Opis przedmiotu zamówienia

Poniższy opis przedmiotu zamówienia powstał w wyniku pytań zadawanych przez Wykonawców w pierwszym powstępowaniu dotyczącym budowy Centrum Sportowo-Edukacyjne im. Kazimierza Deyny:

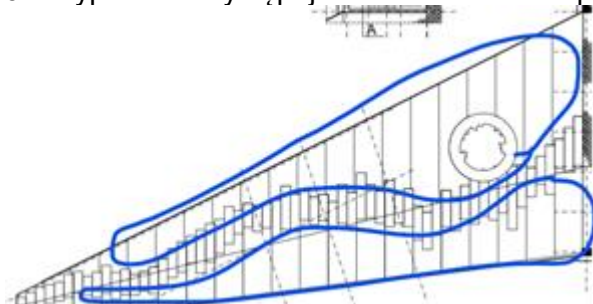
Jaki typ dachu występuje na schodach prowadzących na dach?

Zgodnie z opisem PFU 89-91.

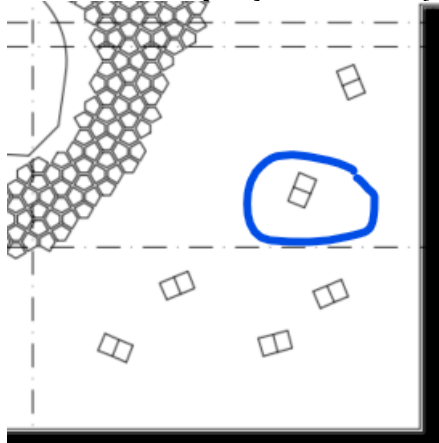
Prosimy o potwierdzenie, że nasadzenia na dachu są poza zakresem oferty. Jeśli tak to jaka to roślinność i ile szt. na m²? Rysunek A4.

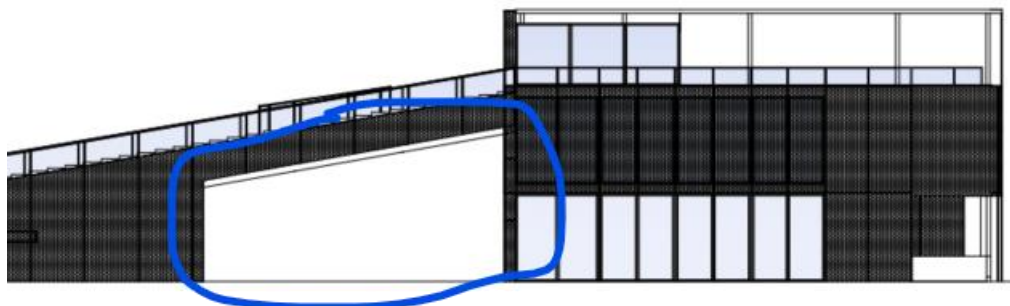
Prosimy o potwierdzenie, że obiekt poniżej jest poza zakresem oferty. Rysunek A5.

W prawej części rysunku (schodki) rampa która jest w zakresie oferty, pozostałość elementy istniejące.

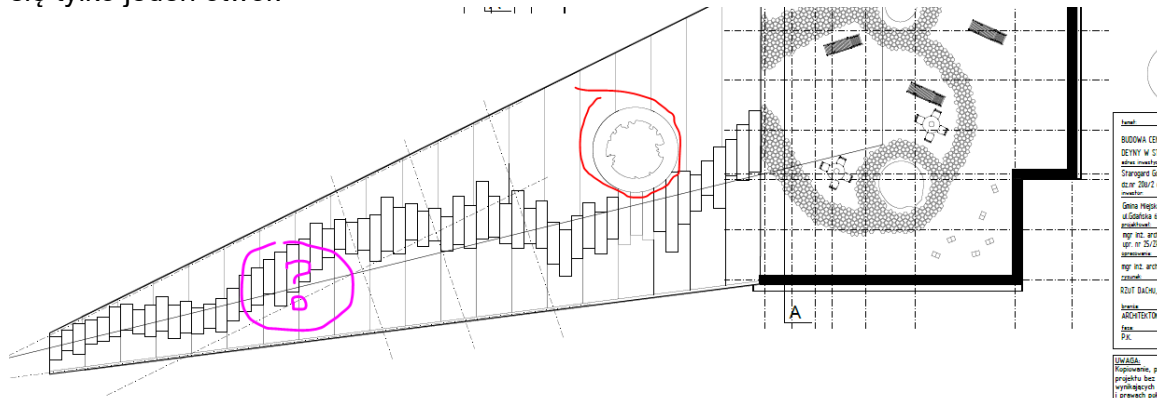
Prosimy o informację, czy Zamawiający określa minimalną rzędną stropodachu w strefie nad holem wejściowym? Jeśli tak, to jaką?

We wnętrzu nie określa się, wysokość zewnętrzna poniżej 12 m.

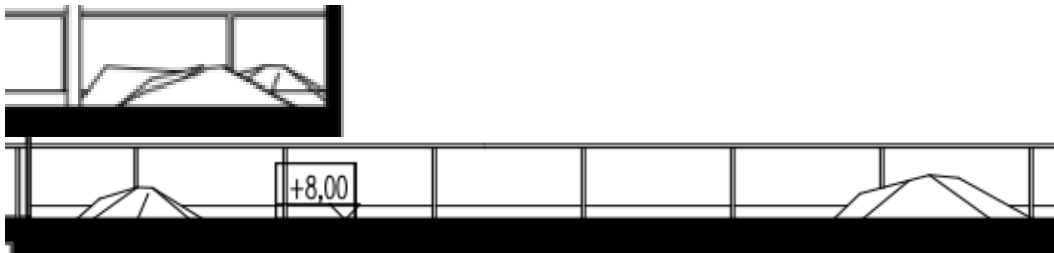
Prosimy o potwierdzenie, że elementy wyposażenia takie jak: budki telefoniczne, biletomaty, bankomaty, punkty informacji opisane na str.131-132 PFU są poza zakresem oferty.

Poza zakresem oferty.

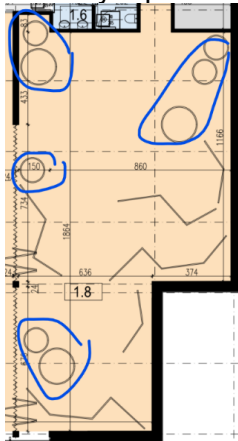
Prosimy o potwierdzenie, że poniższy element jest poza zakresem oferty. Rysunek A3.

Wyceny wyposażenia pomieszczenia znajdującego się na piętrze należy dokonać na podstawie dołączonej do postępowania Koncepcji DEYNA wystawa stała.

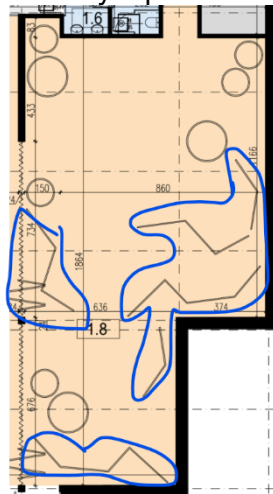
Prosimy o potwierdzenie, że poniższy element jest poza zakresem oferty. Rysunek A3.

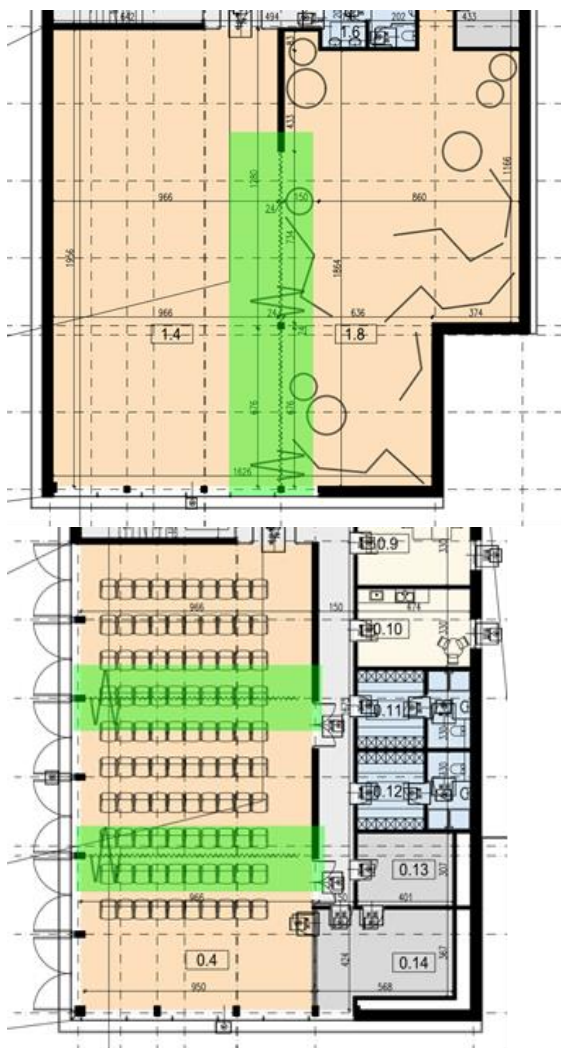
Prosimy o potwierdzenie, że w zakresie wykonania instalacji wody do celów obsługi lodowiska należy wykonać wyłącznie instalację od węzła cieplnego w nowoprojektowanym budynku i zakończyć ją w punkcie poboru - szafka na elewacji budynku.
